**DEPARTEMENT
BAU, VERKEHR UND UMWELT**

ENTSCHEID vom 7. Juli 2025

**A. _____ und B. _____; Beschwerde gegen den Entscheid des Gemeinderats Q. _____ vom 27. Januar 2025 betreffend Baugesuch von C. _____ für Rückbau Einfamilienhaus / Neubau Doppel-
einfamilienhaus auf Parzelle aaa (Baugesuch 2023-0074-01); teilweise Gutheissung**

Abbildung 1: Nordwestfassade gemäss Plan "Fassaden" vom 13. Januar 2025

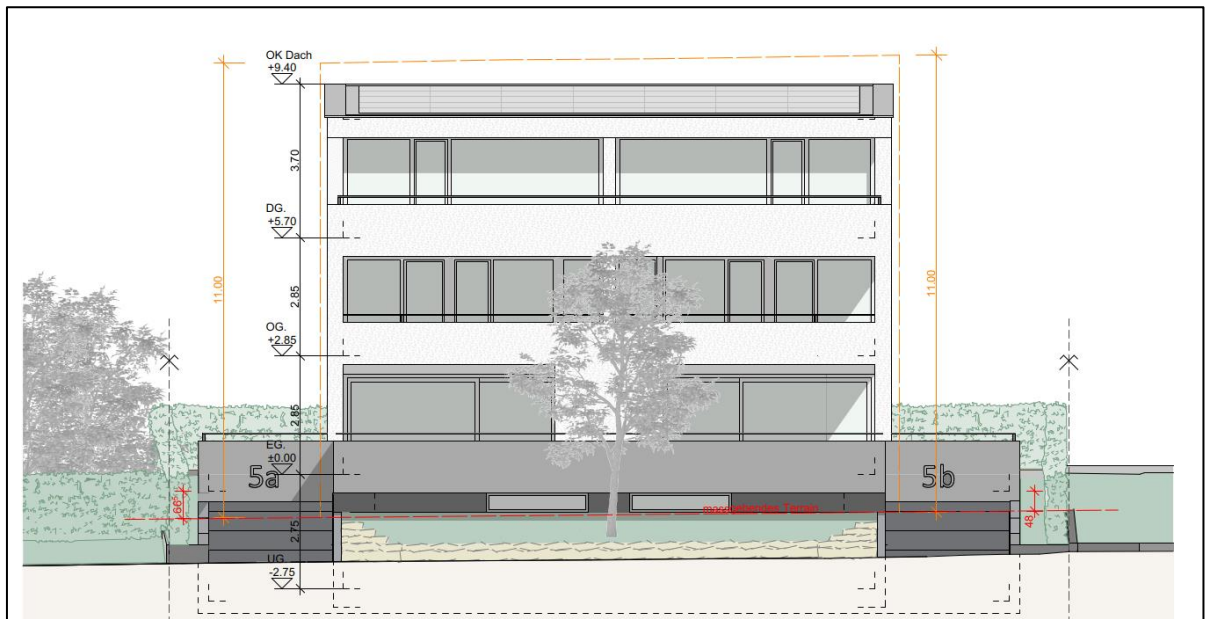
Unbestritten ist, dass das streitbetreffene Geschoss im Mittel nicht mehr als 80 cm über die Fassadenlinie hinausragt. Streitpunkt ist jedoch, ob die geplante, trapezförmig ausgeführte Stützmauereinfassung entlang der Nordwestfassade als Abgrabung im Sinne von § 23 Abs. 2 BauV zu qualifizieren ist und damit zur Folge hätte, dass die Drittelsregel für Untergeschosse verletzt würde.

Im vorliegenden Fall ergibt sich aus den eingereichten Plänen – insbesondere dem Fassadenplan "Nordwestfassade" vom 13. Januar 2025, dem Grundriss "Untergeschoss" vom 13. Januar 2025 sowie den Schnittplänen "Querschnitt Garage" und "Querschnitt 01" vom 15. Juli 2024 –, dass die begrünte trapezförmige Fläche innerhalb der Mauereinfassung auf einer Länge von rund 4 m in Richtung R-Strasse hin abfällt, wobei sie etwa 2 m vor der Strassenkante endet (dort befindet sich der Besucherparkplatz). Die begrünte Fläche innerhalb der Stützmauereinfassung entspricht entlang der Fassade auf einer Länge von 13,30 m dem Niveau des massgebenden Terrains bzw. liegt teilweise sogar höher. Im Bereich unmittelbar an der Fassade liegt somit keine Abgrabung im Rechtssinn vor. Zur Strasse hin fällt das Gelände innerhalb der Mauereinfassung jedoch ab einer Distanz zur Fassade von rund 0,5 m bis 1,30 m steiler ab als das massgebende Terrain (vgl. Schnittpläne "Querschnitt Garage" und "Querschnitt 01" vom 15. Juli 2024), weshalb in diesem Bereich von einer lokalen Abgrabung gesprochen werden muss. Dieser Mangel lässt sich jedoch ohne Weiteres mit einer Auflage heilen, wonach das Gelände innerhalb der projektierten trapezförmigen Stützmauereinfassung auf dem Niveau des massgebenden Terrains zu belassen ist (vgl. dazu Erw. 3.4 hinten).

Bei der gewählten trapezförmigen Stützmauereinfassung kann sodann auch nicht von einer Umgehung von § 23 Abs. 2 BauV gesprochen werden. Unter der Voraussetzung, dass die begrünte Fläche innerhalb der Stützmauereinfassung auf dem Niveau des massgebenden Terrains belassen wird, entspricht das Terrain ab der Fassade über eine Tiefe von rund vier Metern in Richtung Strasse dem massgebenden Terrain. Dass die Mauereinfassung nicht bis zur Strasse reicht, ändert nichts an dieser Beurteilung. Der Besucherparkplatz befindet sich in einem Abstand von rund vier Metern zur Nordwestfassade und kann daher nicht mehr als abgrabungsrelevanter Bereich an der Fassade betrachtet werden. Es ist nicht Sinn und Zweck von § 23 Abs. 2 BauV, dass von der Fassade bis zur Grundstücksgrenze keinerlei Terrainveränderungen mehr vorgenommen werden dürfen. Auch die durch die trapezförmige Gestaltung entstehenden seitlichen Spickel auf der West- und Ostseite treten optisch nur untergeordnet in Erscheinung und begründen keine abgrabungsrelevanten Elemente. Im Gegenteil: Die Aufweitung des Bereichs vor den Garageneinfahrten verbessert die Fassadengestaltung, da andernfalls bei einer rechteckigen Einfassung enge, gassenartige Einfahrten entstanden wären, was sich negativ auf das Gesamtbild des Gebäudes ausgewirkt hätte.

Insgesamt kann daher – unter der Bedingung der Belassung des Geländes innerhalb der Stützmauereinfassung auf dem Niveau des massgebenden Terrains – auf der Länge von 13,30 m nicht von einer Abgrabung des Untergeschosses i.S.v. § 23 Abs. 2 BauV gesprochen werden. Das Gebäude tritt nicht als dreigeschossig in Erscheinung.

Hinsichtlich der gegen die R-Strasse gerichteten vorderen Mauern (vgl. Plan Nordwestfassade vom 13. Januar 2025) ist festzuhalten, dass diese den erforderlichen Absturzsicherungen entlang der Garagenzufahrten dienen. So ist jede bei Normalbenutzung begehbare Fläche, bei der eine Gefährdung durch Absturz von über 1 m möglich ist, durch ein Schutzelement zu sichern (vgl. Schweizer Norm 543 358 "Geländer und Brüstungen" des Schweizerischen Ingenieur- und Architektenvereins [SIA] vom 1. März 2010, Ziffern 2.1.1 f.). Bei gemauerten Absturzsicherungen von ins Untergeschoss führenden (Tief-)Garageneinfahrten handelt es sich um "notwendige Erschliessung" im Sinne von § 20 Abs. 1 BauV, die mehr als 80 cm aus dem massgebenden Terrain ragen dürfen (vgl. auch Regierungsratsbeschluss [RRB] 2024-000774 vom 19. Juni 2024, publ. in: www.ag.ch/agve). Die Zufahrten zu den Garagen stellen unzweifelhaft notwendige Erschliessungen dar und dürfen entsprechend mit den aus Sicherheitsgründen erforderlichen Absturzsicherungen versehen werden, ohne dass dies die Qualifikation als Unterniveaubaute beeinträchtigt. Sie sind bei der Bemessung der Höhe der Unterniveaubaute somit nicht zu berücksichtigen.

Die festgestellten Mängel lassen sich jedoch durch einfache, geringfügige Anpassungen beheben. Konkret würde sich das Projekt als bewilligungsfähig erweisen, wenn das Gelände innerhalb der Stützmaureinfassung bis auf das Niveau des massgebenden Terrains aufgefüllt wird (wobei unter Umständen die Stützmauer erhöht werden muss) und die Höhe der Seitenwände der Garagen sowie das über den Garagen aufgeschüttete Erdreich bis auf maximal 80 cm ab massgebenden Terrain reduziert wird. Die erforderlichen Änderungen bedingen keine grösseren planerischen Aufwände und haben keine wesentlichen neuen Auswirkungen für das Gesamtprojekt, womit diese als geringfügige Änderungen beurteilt werden können. Demgemäss erwiese es sich vorliegend als offensichtlich unverhältnismässig, die Baubewilligung aufgrund dessen erneut aufzuheben und die Bauherrschaft wiederum in ein weiteres Baubewilligungsverfahren zu zwingen. Angesichts des untergeordneten Charakters der Mängel des vorliegenden Bauprojekts können diese mittels entsprechenden Auflagen geheilt werden. Der Gemeinderat wird die betreffenden Pläne und Unterlagen in einem nachgelagerten Verfahren prüfen müssen. Dabei wird er die Beschwerdeführenden in das Verfahren einzubeziehen haben. Über die Erfüllung der Nebenbestimmung wird er in einem, auch diesen zu eröffnenden anfechtbaren Entscheid zu entscheiden haben.

Abbildung 2 und 3: Ausschnitte aus dem Längsschnitt 03; inkl. eingefügter Messung der Garagenaussenwände

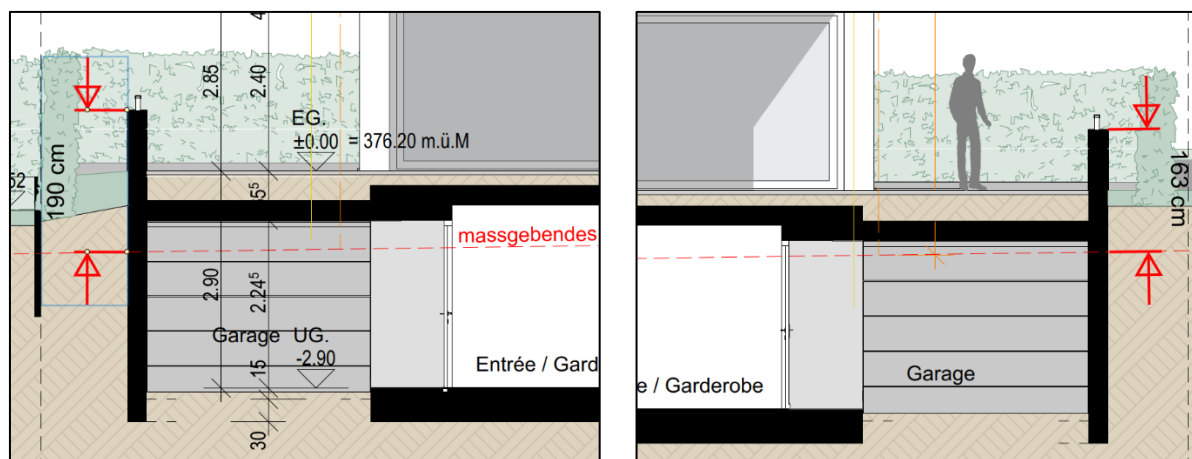
Gemäss dem eingereichten Schnittplan vom 15. Juli 2024 (vgl. Längsschnitt 03) wird das Erdreich über den beiden seitlichen Garagen so angepasst bzw. aufgeschüttet, dass es eine ebene Fläche mit den Terrassen im Erdgeschoss bildet. Das Erdreich soll mit Bodenplatten versehen werden und dient damit der Erweiterung der Terrassenfläche. Zur Begrenzung dieser Bereiche werden die Aussenwände der Garagen jeweils auf der Nordwest- und Nordost resp. Südwestseite als Brüstungen hochgezogen. Auf der linken Seite weist die Seitenmauer ab dem massgebenden Terrain eine Höhe von 1,90 m auf; auf der rechten Seite eine solche von 1,63 m.

Anders verhält es sich bei den seitlichen Wänden. Diese dienen nicht der Absturzsicherung entlang der Erschliessung, sondern primär der Begrenzung der Terrasse sowie der Wahrung der Privatsphäre. Sie sind deshalb bei der Beurteilung der zulässigen Höhe von Unterniveaubauten über dem massgebenden Terrain zu berücksichtigen. Nachdem die Seitenwände insbesondere in den Bereichen des auf den Abbildungen 2 und 3 dargestellten Ausschnitten des Längsschnitts 03 eine Höhe von 1,90 m und 1,63 m aufweisen (vgl. abgebildete Messungen der Beschwerdeinstanz), können die Garagenteile, die mehr als 1,50 m über die Fassadenflucht hinausragen, nicht mehr als Unterniveaubauten qualifiziert werden. Gleiches gilt auch bei der Messung des Höhenunterschieds vom massgebenden Terrain bis zur Oberkante des fertigen Plattenbodens. Die Höhe beträgt gemessen im Schnittplan "Längsschnitt 03" auf der linken Seite rund 110 cm und auf der rechten Seite rund 85 cm. Beide Werte überschreiten die maximal zulässige Übertragung des massgebenden Terrains von 80 cm. Die vom Gemeinderat vorgenommene Messung bis zur Oberkante der rohen Konstruktion (vgl. angefochtener Entscheid, S. 4) erweist sich daher als fehlerhaft. Gemäss der IVHB ist die fertige Konstruktion inklusive Bodenbelag massgebend.

Das vorliegende Baugesuch weist demnach auch im Hinblick auf die Höhenvorgaben für Unterniveaubauten Mängel auf und erfüllt die rechtlichen Anforderungen an § 20 Abs. 1 BauV in der derzeitigen Form nicht.
